**Verslag huishoudelijke elektrische installatie op laagspanning en zeer lage spanning****Algemeen:**

Referentie: 008-20260907-01	Datum controle: 07/09/2026
Keurder: 008

Eigenaar:	Onbekend	EAN-code:	Onbekend
Adres installatie:	Acacialaan 13, 3271 - Scherpenheuvel-Zichem	Nummer teller(s):	1SAG1105188101
		Distributienetbeheerder installatie:	Fluvius
Datum uitvoering installatie:	☒ Vóór 01/10/1981 ☐ Tussen 01/10/1981 en 01/06/2020 ☐ Vanaf 01/06/2020		
Type:	☒ Wooneenheid ☐ Niet-huishoudelijk ☐ PV ☐ Batterij ☐ Laadpaal

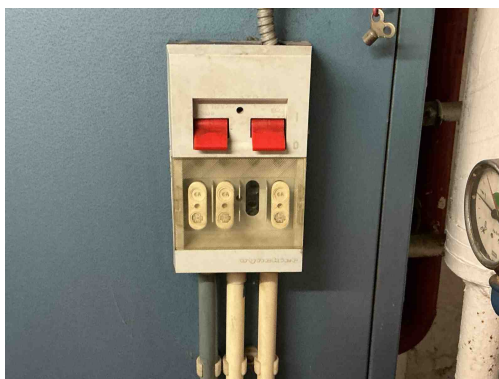
D24 - De differentieelstroombeschermingsinrichtingen die worden geplaatst in huishoudelijke installaties dienen tenminste van het type A te zijn (Boek 1: 5.3.5.3).

Opmerking: Oa bord 1

B06 - Het elektrisch verdeelbord heeft niet de minimale beschermingsgraad IPXX-B in een gewone ruimte (Boek 1: 4.2.2.3).

Opmerking: Oa bord 1, bord 2, bord ketel

B17 - De voedingsspanning is niet op elk bord vermeld (Boek 1: 3.1.3.3).

Opmerking: Oa alle borden

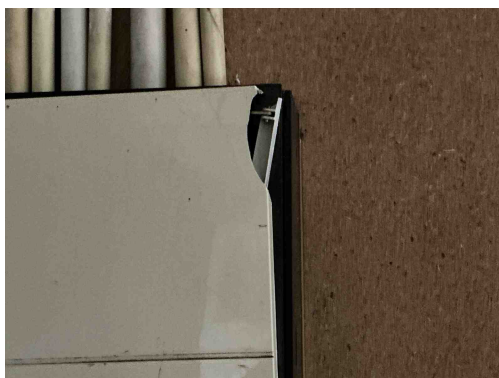
B06 - Het elektrisch verdeelbord heeft niet de minimale beschermingsgraad IPXX-B in een gewone ruimte (Boek 1: 4.2.2.3).
Opmerking: Oa bord 1, bord 2, bord ketel

B17 - De voedingsspanning is niet op elk bord vermeld (Boek 1: 3.1.3.3).
Opmerking: Oa alle borden

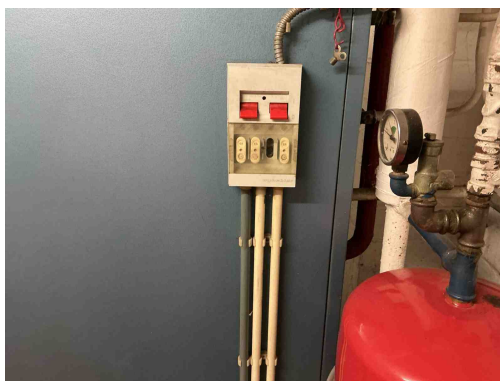
T23 - Het elektrisch materiaal is beschadigd. (Boek 1: 1.4.1.3).
Opmerking: Oa bord 2

B17 - De voedingsspanning is niet op elk bord vermeld (Boek 1: 3.1.3.3).
Opmerking: Oa alle borden

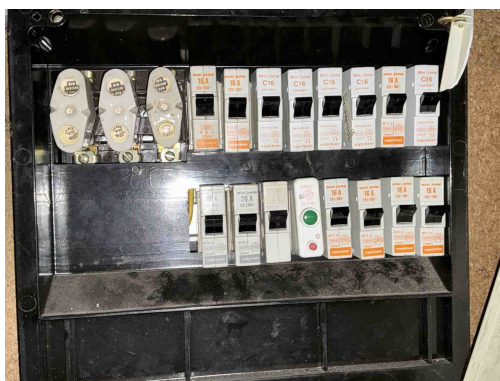
D08 - De nodige markeringen op de beveiligingstoestellen ontbreken of zijn onleesbaar (Boek 1: 5.3.5.5).
Opmerking: Oa bord 2, bord ketel

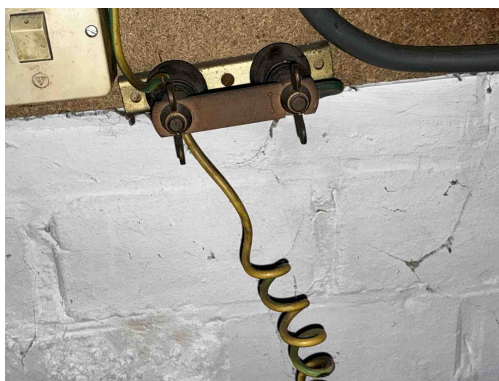
D08 - De nodige markeringen op de beveiligingstoestellen ontbreken of zijn onleesbaar (Boek 1: 5.3.5.5).
Opmerking: Oa bord 2, bord ketel

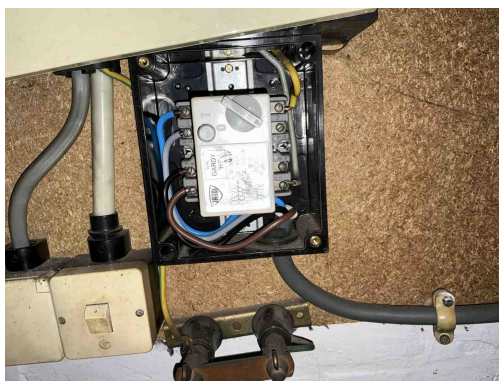
T21 - Het elektrisch materieel is niet geplaatst volgens de voorschriften van de fabrikant/ regels van goed vakmanschap . (Boek 1: 1.4.1.3)

Opmerking: Oa vleugelmoeren aardingsonderbreker

A11 - De aardingsonderbreker is niet op een normale manier bereikbaar (Boek 1: 5.4.3.5).

Opmerking: Oa aardingsonderbreker dient vastgemaakt te worden met vleugelmoeren,

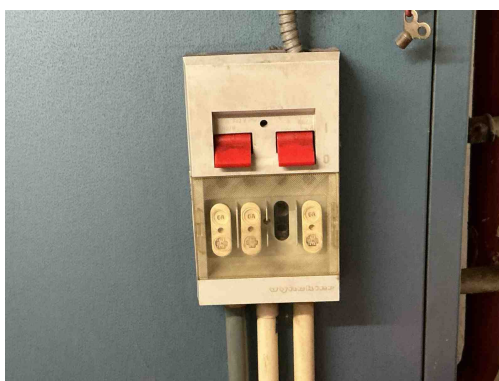
D04 - De hoofddifferentieelstroominrichting is niet verzegelbaar (Boek 1: 4.2.4.3).

Opmerking: Oa bord 1

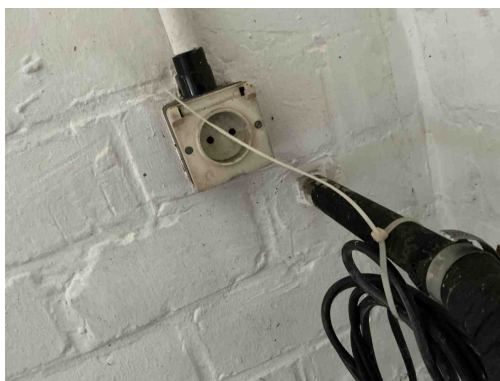
T11 - De contactdozen waarvan de toegekende stroomsterkte maximaal 16A en de toegekende spanning maximaal 250V bedraagt en niet bedoeld zijn voor de voeding van een of meerdere verbruikstoestellen voor een specifiek doel en niet geplaatst zijn in of op schakel- en verdeelborden, beschikken niet of IPXX-D (incl. gemeenschappelijke delen residentieel geheel) (Boek 1: 4.2.2.3/5.3.5.2).

Opmerking: Oa algemeen hele woning,

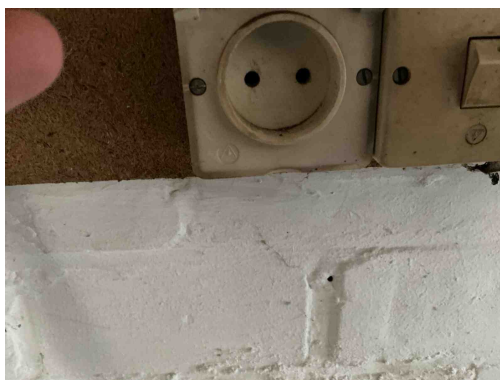
T11 - De contactdozen waarvan de toegekende stroomsterkte maximaal 16A en de toegekende spanning maximaal 250V bedraagt en niet bedoeld zijn voor de voeding van een of meerdere verbruikstoestellen voor een specifiek doel en niet geplaatst zijn in of op schakel- en verdeelborden, beschikken niet of IPXX-D (incl. gemeenschappelijke delen residentieel geheel) (Boek 1: 4.2.2.3/5.3.5.2).

Opmerking: Oa algemeen hele woning,

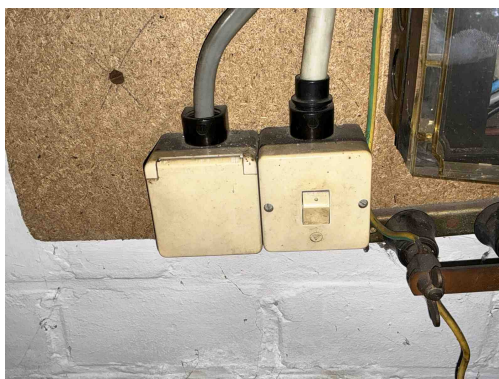
T11 - De contactdozen waarvan de toegekende stroomsterkte maximaal 16A en de toegekende spanning maximaal 250V bedraagt en niet bedoeld zijn voor de voeding van een of meerdere verbruikstoestellen voor een specifiek doel en niet geplaatst zijn in of op schakel- en verdeelborden, beschikken niet of IPXX-D (incl. gemeenschappelijke delen residentieel geheel) (Boek 1: 4.2.2.3/5.3.5.2).

Opmerking: Oa algemeen hele woning,

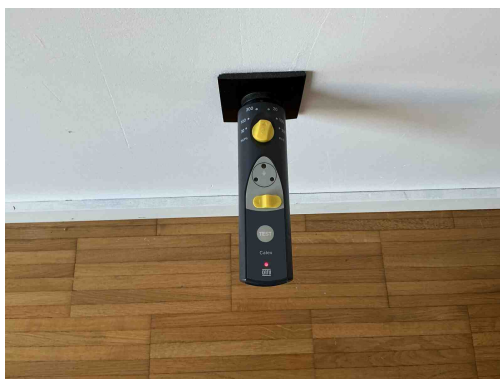
T13 - Opbouwcontactdozen en/of -schakelaars zonder achterplaatje mogen niet rechtstreeks op een brandbare ondergrond bevestigd worden (Boek 1: 4.3.3.5).

Opmerking: Oa garage

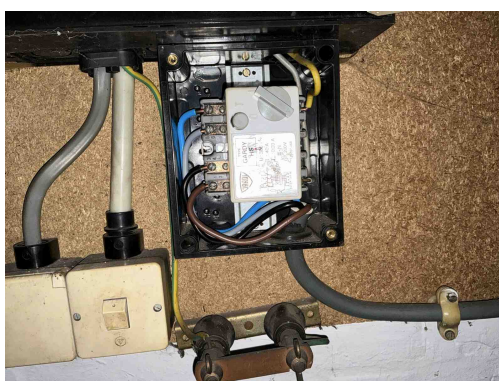
A16 - Er is geen continuïteit van de beschermingsgeleider van de contactdoos (Boek 1: 5.4.3.4).
Opmerking: Oa garage, slaapkamer 3
